480607V1020

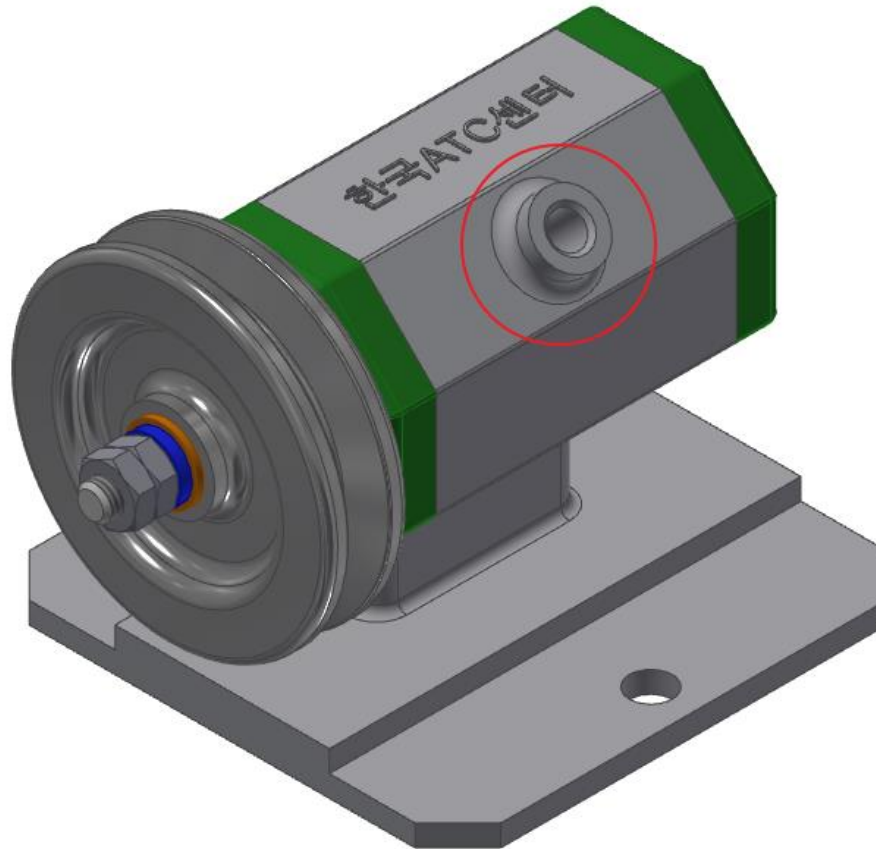
1. 조립품 미완성(고무캡 누락) - 실격

2. 답안도면과 동일하게 뷰를 구성(보조투상도), 중심선
